Dato	8. juli 2014
Dok.nr.	91023-14
Sagsnr.	13-13210
Ref.	inmb

## **Resumé af de indkomne bidrag til Tillæg 04 til Kommuneplan 2013 og samt udkast til Byrådets vurdering af disse**

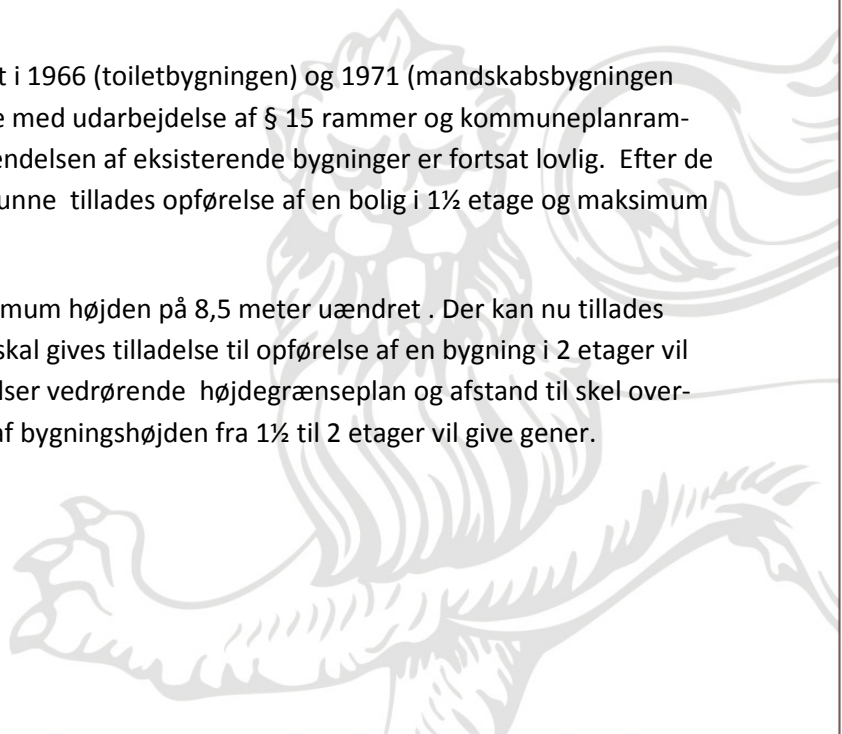
SE gør opmærksom på, at der ligger en transformerstation på grunden, hvor det er planen, at opføre den nye bygning for Minimurerne

I forbindelse med byggeriet vil der blive taget hensyn til den eksisterende transformerstation, så den ikke bliver berørt.
